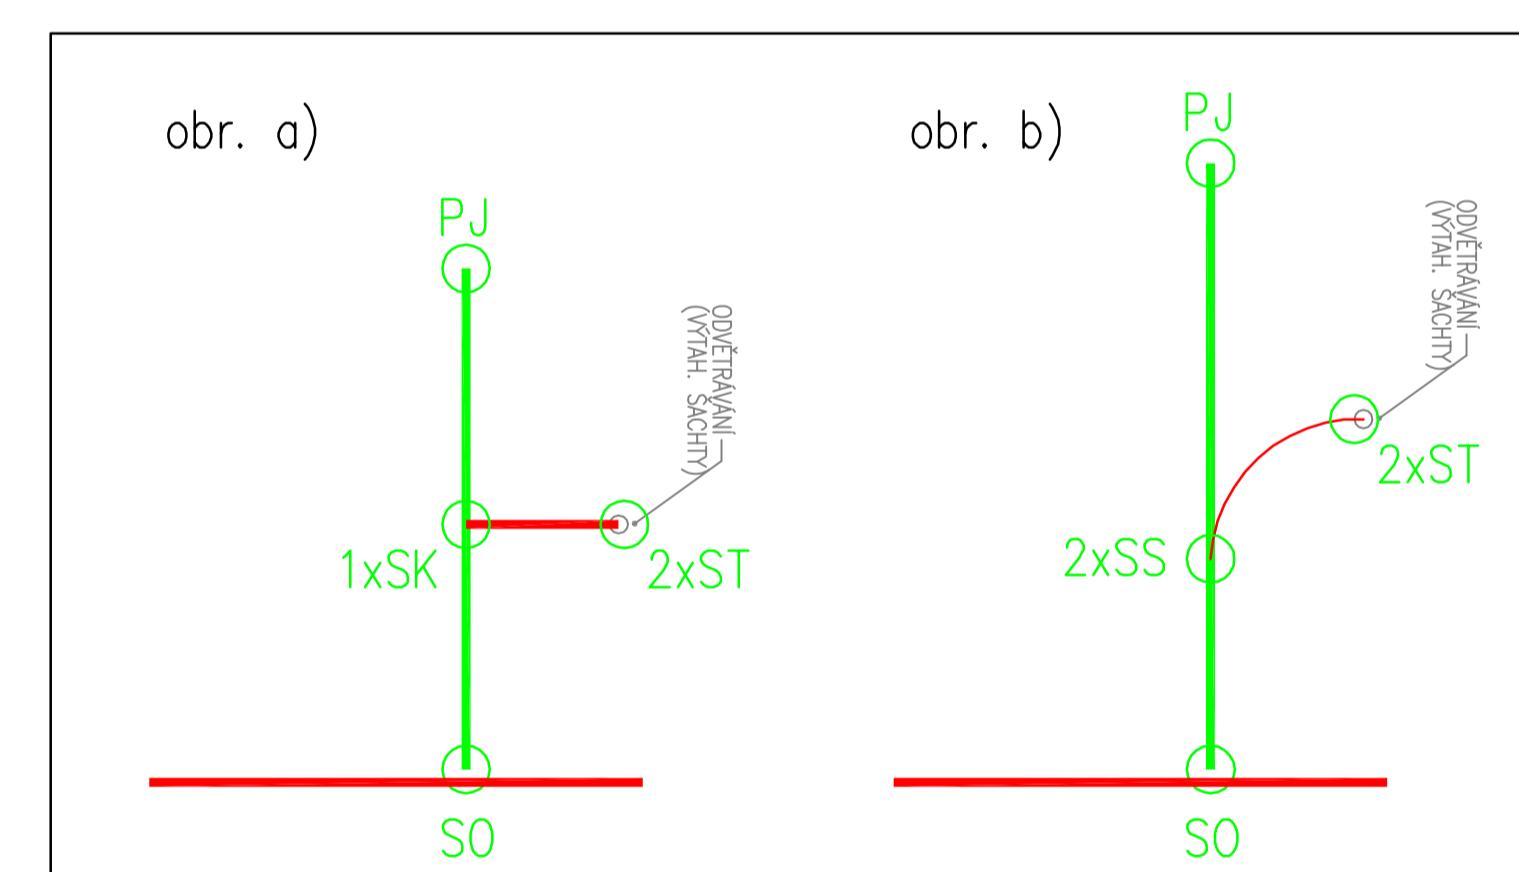
Dotaz č.4 – střecha má tak malý sklon (15stupňů), že nevím zda je potřeba umístit na vrchol střechy pomocný jímač (ikdyž je pravda, že v normě je napsáno, že je potřeba umístit ochranný jímač tam kde je největší pravděpodobnost zásahu bleskem). Nevím zda je tedy střecha–objekt dostatečně chráněna tím, že žádné jímací vedení není dál než 10m.

Dotaz č.3 – musí být připojeny (spojeny vodivé mezi sebou) vývody odvětrávání když je u nich umístěn pomocný jímač a jsou v ochranném pásmu (totoho jímače)?

Dotaz č.2 – musí být připojeno odvětrávání výtahové šachty když tento "výstup" nad střechu je v ochranném pásmu pomocného jímače u VZT. Vede totiž kolem tohoto odvětrávání svod od pomocného jímače u VZT. Pokud ano jakým způsobem správně připojit toto odvětrávání (viz. obr. a, b, nebo zvolit úplně jiné řešení) ?

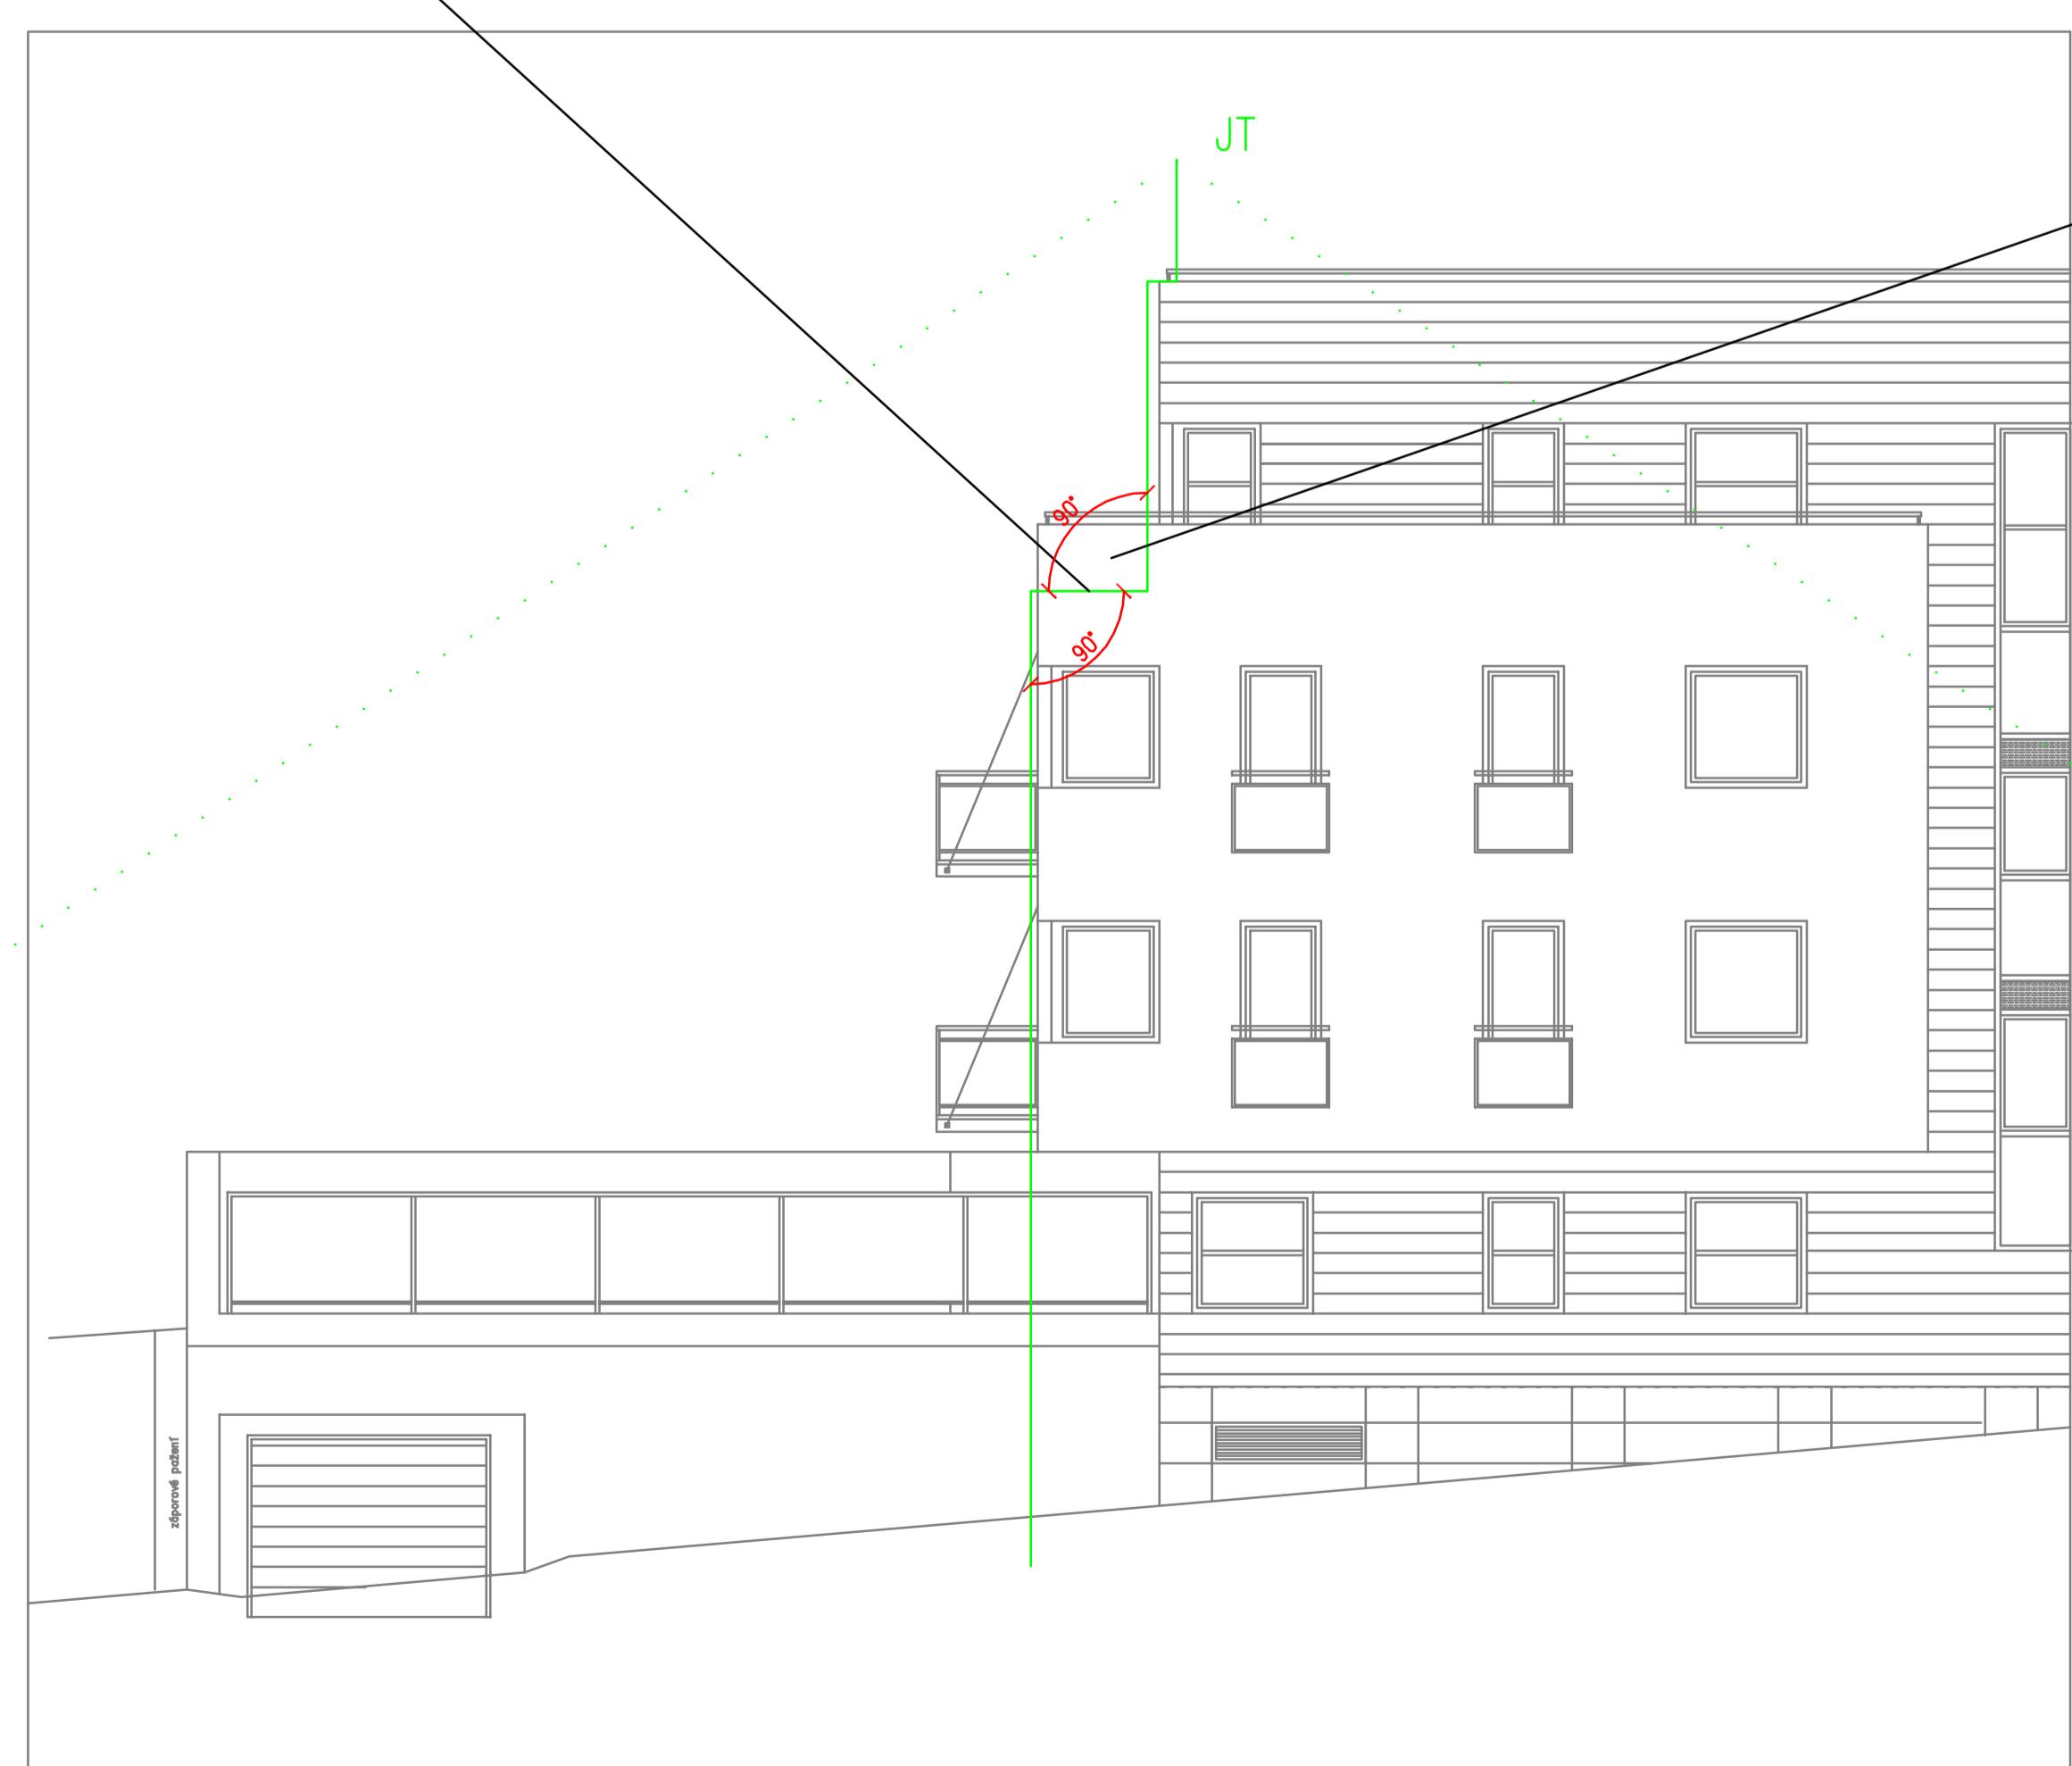
Dotaz č. 5 – je možno vést svod v podlaze na balkóně?

Dotaz č. 6 – je možno aby svod měl "sklon" 90stupňů?
